申請書添付参考図の一部補正

申請書添付参考図を以下のとおり補正する。

申請書添付参考図

第2図 発電所一般配置図

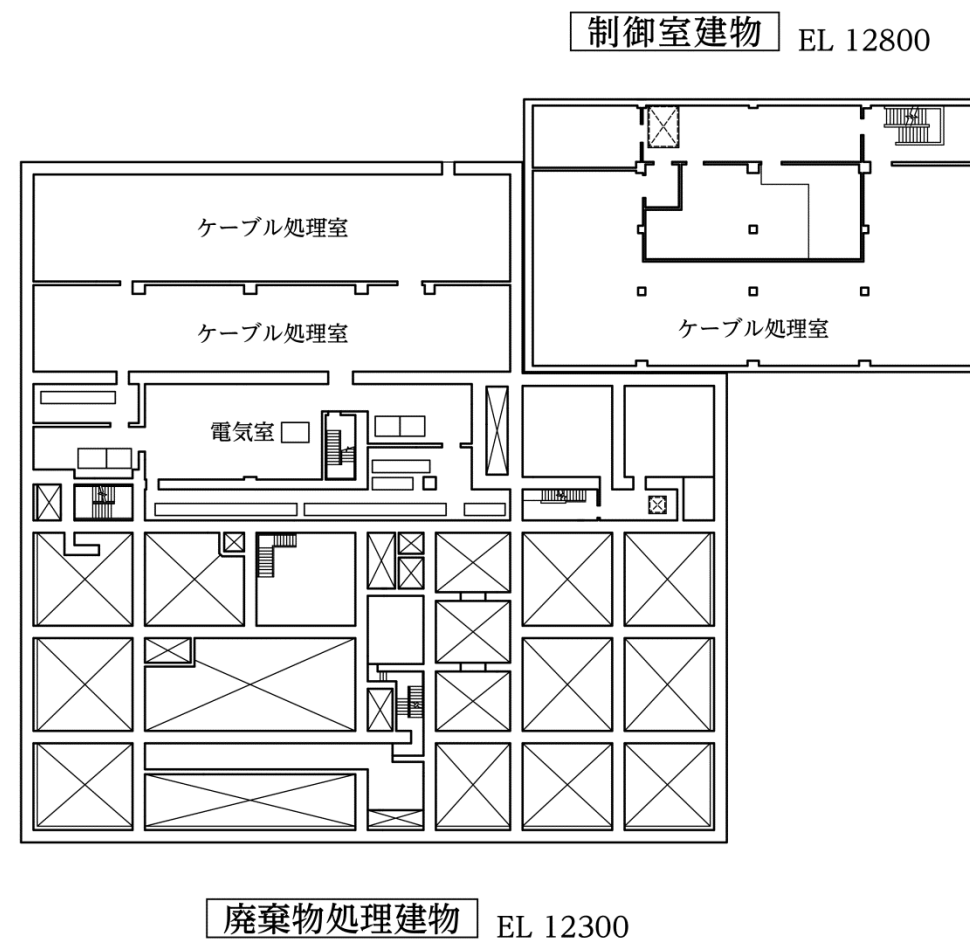
「第 2 図 発電所一般配置図（添付書類八 第2.4-1図）」、「第 3 図 建物平面図（その 1）（添付書類八 第2.5-1図）」、「第 4 図 建物平面図（その 2）（添付書類八 第2.5-2図）」、「第 5 図 建物平面図（その 3）（添付書類八 第2.5-3図）」、「第 6 図 建物平面図（その 4）（添付書類八 第2.5-4図）」、「第 7 図 建物平面図（その 5）（添付書類八 第2.5-5図）」、「第 8 図 建物平面図（その 6）（添付書類八 第2.5-6図）」、「第 9 図 建物平面図（その 7）（添付書類八 第2.5-7図）」、「第10図 建物平面図（その 8）（添付書類八 第2.5-8図）」、「第11図 建物断面図（その 1）（添付書類八 第2.5-9図）」、「第12図 建物断面図（その 2）（添付書類八 第2.5-10図）」、「第18図 原子炉圧力容器及び一次冷却材設備系統概要図（添付書類八 第5.1-1図）」、「第25図 液体廃棄物処理系系統概要図（添付書類八 第7.2-1図）」、「第26図 固体廃棄物処理系系統概要図（添付書類八 第7.3-1図）」及び「第30図 液体廃棄物処理系の放射性物質濃度等説明図（添付書類九 第4.3-1図）」を次のとおり変更する。

第18図 原子炉压力容器及び一次冷却材設備系統概要図

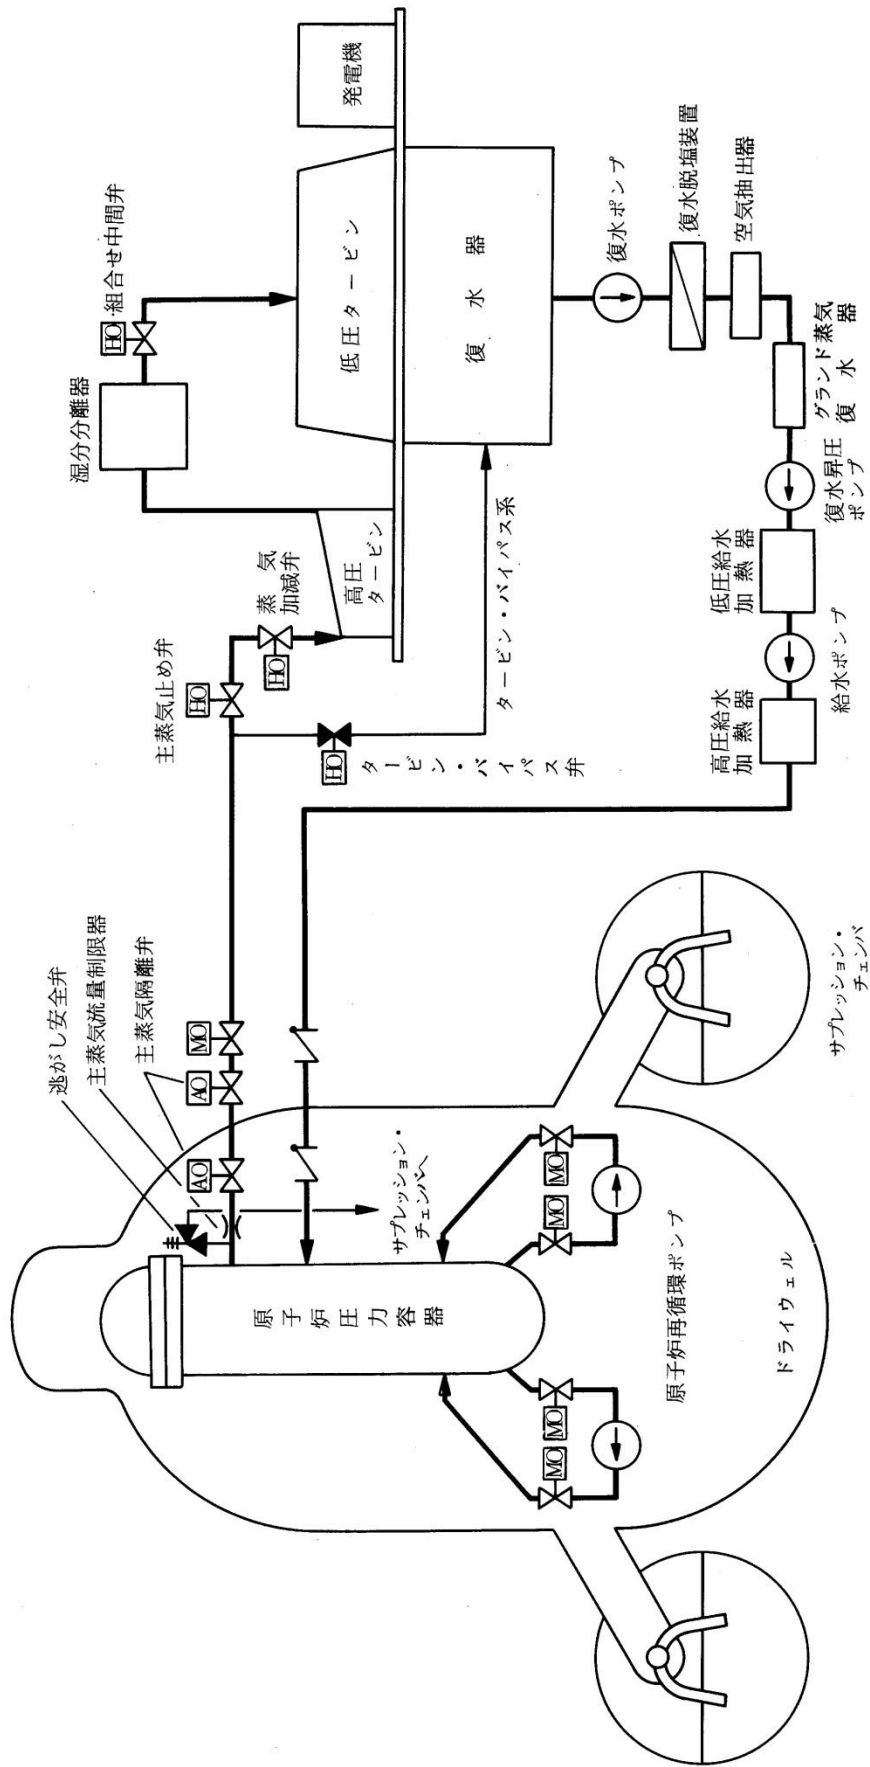
「第13図」を「第14図」に、「第14図」を「第15図」に、「第15図」を「第13図」に、「第16図 原子炉冷却設備系統概要図」を「第18図 原子炉圧力容器及び一次冷却材設備系統概要図」に、「第17図」を「第19図」に、「第18図」を「第20図」に、「第19図」を「第21図」に、「第20図」を「第22図」に、「第21図」を「第23図」に、「第22図」を「第24図」に、「第23図」を「第25図」に、「第24図」を「第26図」に、「第25図」を「第27図」に、「第26図」を「第28図」に、「第27図」を「第29図」に、「第28図」を「第30図」に、「第29図」を「第31図」に、「第30図」を「第16図」に、「第31図」を「第17図」に変更する。
